ZP. 28 .DPIZP.2610.1.2023.BS

21 .02.2023 r.

Sprawa: postępowanie o udzielenie zamówienia publicznego prowadzonego w trybie przetargu nieograniczonego na „Opracowanie ortofotomapy na podstawie zobrazowań satelitarnych [ORTO\_SAT\_2023]”

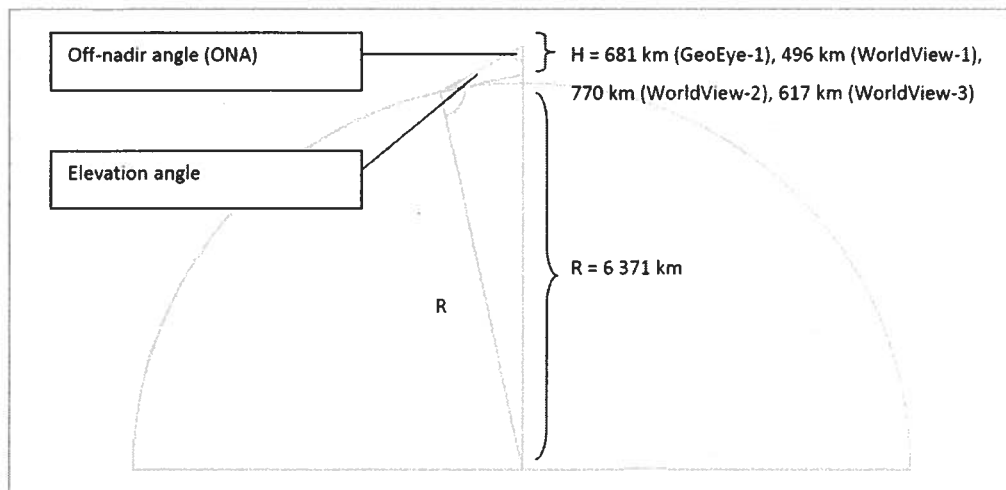
Co zamawiający rozumie poprzez kąt elewacji? Czy chodzi o kąt elewacji słońca czy kąt odchylenia sensora od NADIR?

Zamawiający wyjaśnia, że kąt elewacji to pionowa odległość kątowa między sensorem satelity a płaszczyzną prostopadłą do promienia ziemi w danym punkcie, czyli horyzontu, w punkcie dla którego ten kąt jest wyznaczany.

Kąt elewacji jest jednym z parametrów oceny wykonalności. Powszechnie wiadomo, że niższy kąt elewacji stawia większe wymagania względem danych pomocniczych (cyfrowy model wysokości (DEM), naziemne punkty kontrolne (GCP) itp.) w celu osiągnięcia progów specyfikacji dokładności ortorektifikacji. Wykonawca powinien zachować jak największy kąt elewacji, aby ułatwić ortokorektę.

W przypadku niektórych stref kontrolnych konieczne jest zapewnienie wyższego progu kąta elewacji, na przykład jeśli strefa kontrolna znajduje się na obszarach pagórkowatych lub górskich lub ma złożoną topologię.

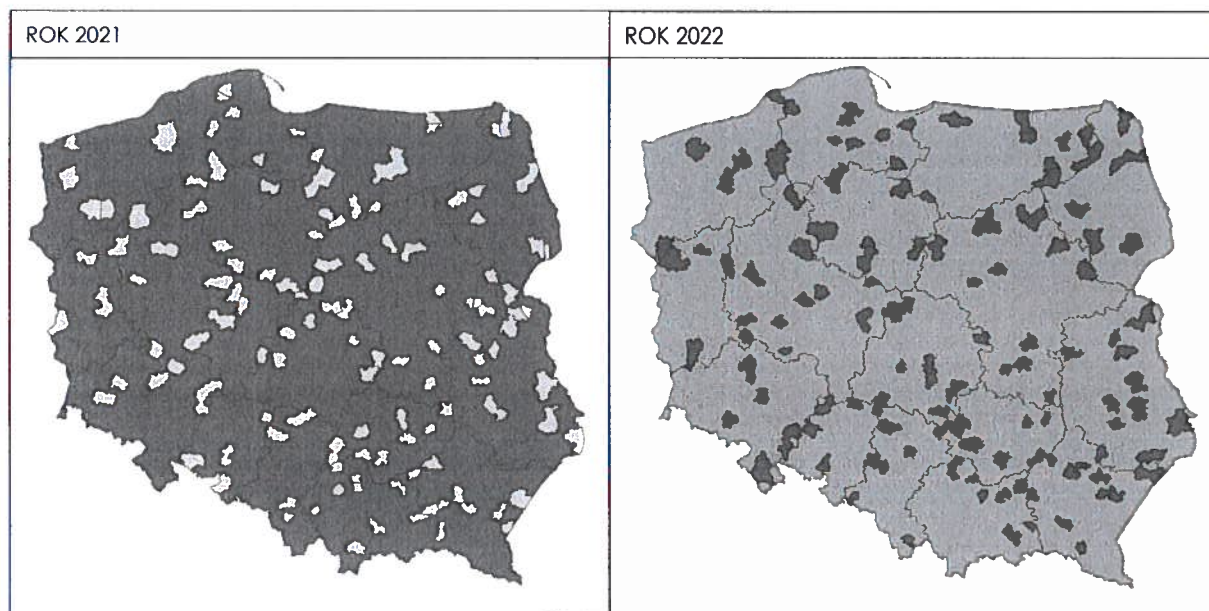
Czy Zamawiający może podać liczbę oraz zasięg poszczególnych obszarów przewidzianych do realizacji? Jeżeli zgodnie z treścią umowy Zamawiający zobowiązuje się przekazać takie informacje w dniu podpisania umowy to zapewne już posiada takie informacje.

Informacja o lokalizacji obszarów jest dla Wykonawcy niezbędna w kontekście oceny wykonalności zamówienia oraz jego wyceny gdyż być może z uwagi na zbyt duże rozproszenie obszarów będzie musiał skorzystać ze znacznie większej ilości satelitów aby być w stanie zrealizować zamówienie w wyznaczonych etapami terminach.

Brak takiej informacji może narazić oferentów na ryzyko niedoszacowania wartości zamówienia i może nie zagwarantować porównywalności ofert.

Zamawiający nie może podać więcej szczegółów poza tymi, które zostały podane w dokumentacji przetargowej. Zlecane do wykonania obszary są rozłożonymi na terytorium całej Polski obszarami, w ramach których będą się odbywały masowe typowania do kontroli rolników składających wnioski o przyznanie płatności. Informacja o szczegółowym położeniu tych obszarów może zostać udostępniona tylko podmiotom związanym z ARiMR umową obejmującą, m.in. obowiązek zachowania tajemnicy w zakresie zasięgu opracowania. Poniżej – wyłącznie dla celów orientacyjnych, ponieważ układ obszarów w roku 2023 może być zupełnie odmienny, w związku z nowym okresem programowania i nowymi rodzajami płatności – zasięgi obszarów dla których pozyskiwano zobrazowania satelitarne w latach 2021 i 2022:

Jednocześnie Zamawiający informuje, że dane określone w dokumentacji postępowania w szczególności dane określone w Rozdziale 1.2 SWZ Opis części zamówienia, są wystarczające do wyceny ofert oraz gwarantują ich porównywalność.
